II/605 a III/2365 Beroun, rekonstrukce silnic - zbývajících úsek

Kanalizace dešťová - III/2365

303 / 1

4

ÚPRAVA KOLEKTORU HORKOVODU M1:20

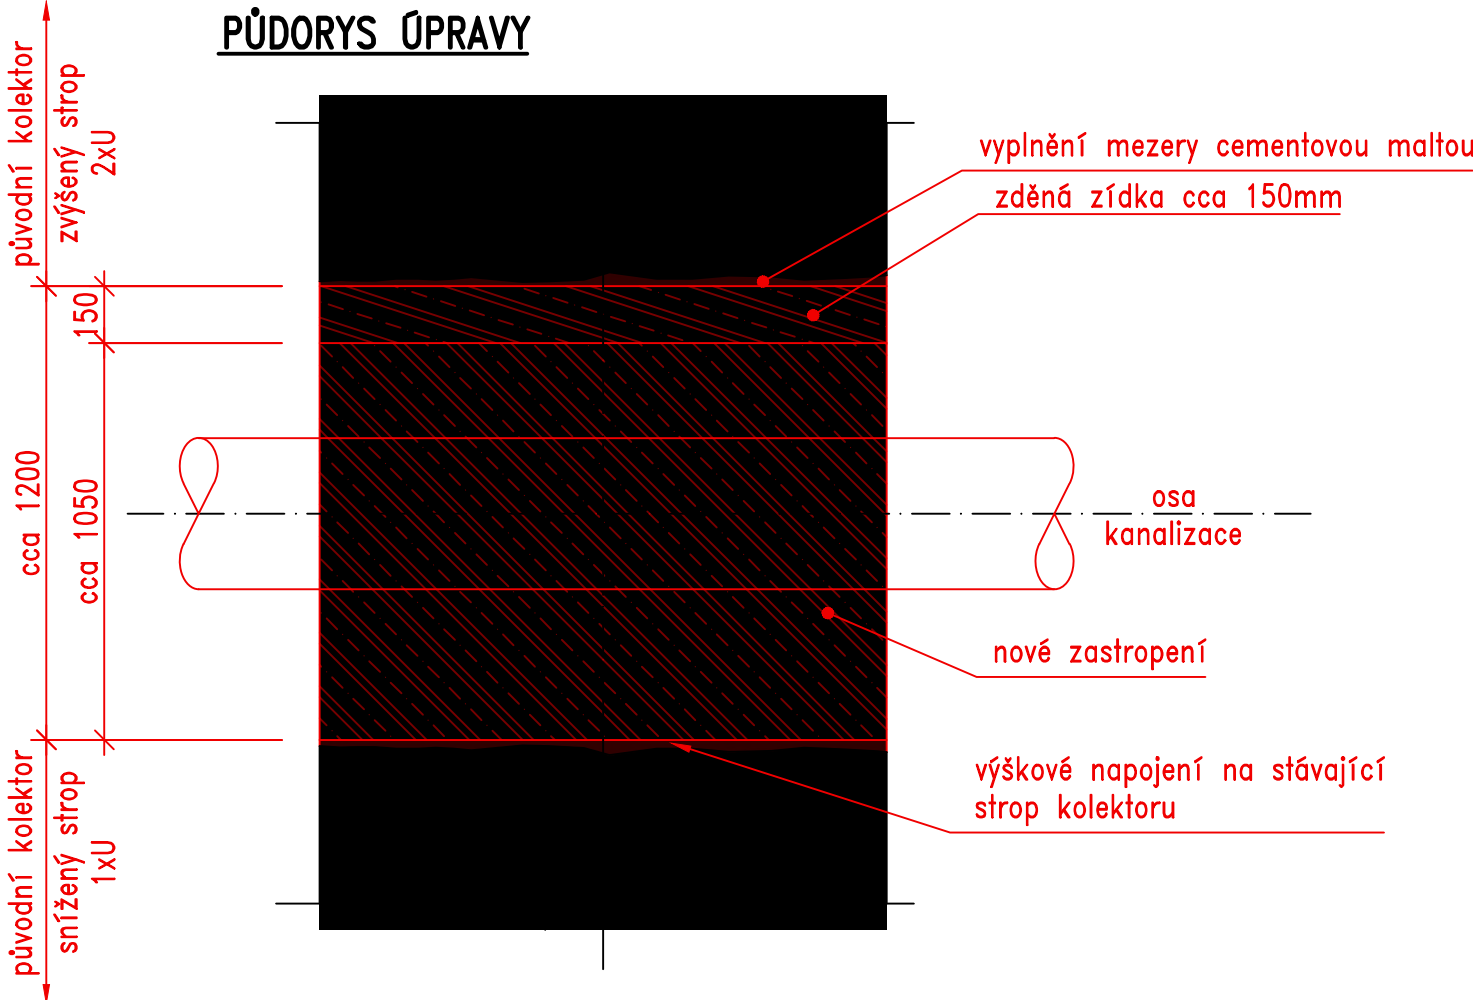
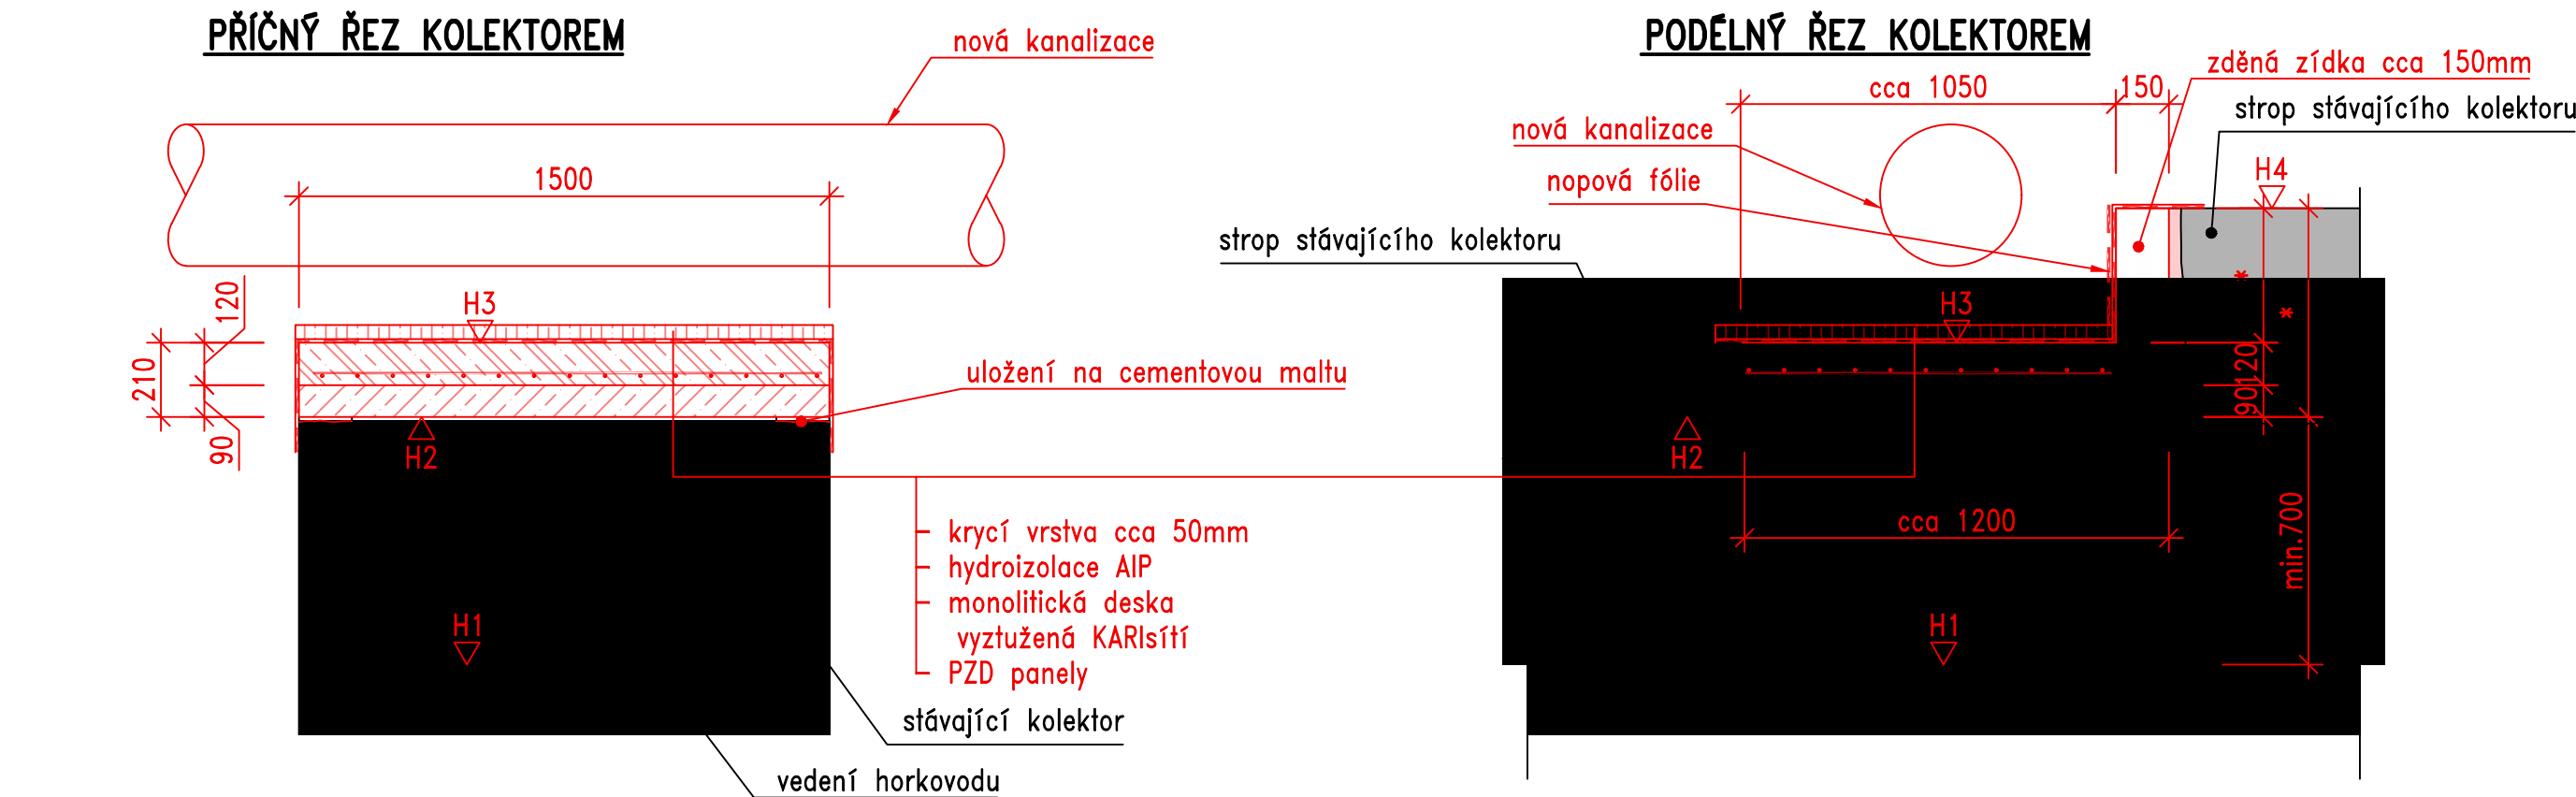
Věc: Oznámení Zhotovitele o výškové kolizi potrubí DN 400 objektu SO 303 a stávajícího kolektoru horkovodu

dne 04.04.2022 byla v rámci provádění zemních prací na objektu SO 303 zjištěna skutečná poloha stávajícího vedení kolektoru horkovodu v místě křížení s nově navrhovaným kanalizačním potrubím DN 400 objektu SO 303 stavby. Horní hrana kolektoru horkovodu se nachází cca o 80 cm výše, než bylo předpokládáno v zadávací dokumentaci PDPS a kolektor se tak dostává do výškové kolize s nově navrhovaným potrubím DN 400 objektu SO 303. Zhotovitel provedl sondy po obou stranách horkovodu na úroveň spodní hrany, aby prověřil hloubku uložení kolektoru. Na základě provedených sond pak bylo zjištěno, že není možné kolektor horkovodu potrubím DN 400 podejít, protože by tak nebylo možné dodržet předepsaný minimální spád nového potrubí. Zhotovitel proto ve spolupráci s TDS zahájil jednání se zástupcem správce horkovodu Jiřím Rajmanem ze společnosti Innogy Energo, s.r.o. a projektantem RDS o možném řešení situace.

Změna je vyvolaná zjištěnou kolizí potrubí DN 400 se stávajícím kolektorem horkovodu. Zadávací dokumentace byla zpracovaná na základě vyjádření správce horkovodu. Poloha stropu kolektoru byla předpokládána v nižší poloze, než byla zjištěna ve skutečnosti po odkrytí na stavbě dle zápisu ze stavebního deníku ze dne 4.4.2022.

- stropní deska PZD V3 – 1490x290x90
- beton desky min. C 20/25 – XA1
- krycí vrstva C 8/10 – X0
- KARISÍŤ KY49 – 8/100 x 8/100

1. Kóty nových konstrukcí jsou přibližné. Rozměry je třeba přizpůsobit skutečným rozměrům stávajících ponechávaných konstrukcí.
2. Výška H2 bude odsouhlasena/stanovena zástupcem správce horkovodu po odbourání stávající horní desky.
3. Vybourání je třeba provádět šetrně tak, aby nedošlo k poškození potrubí horkovodu vedoucího v kolektoru.

Projektant RDS navrhl úpravu stávajícího kolektoru v místě křížení s kanalizačním potrubím DN 400. Zástupce AD s navrženou změnou souhlasí. Řešení navržené Zhotovitelem je nutné ke zdárnému dokončení stavebního objektu a k zajištění jeho funkčnosti. Změna byla řádně projednána.
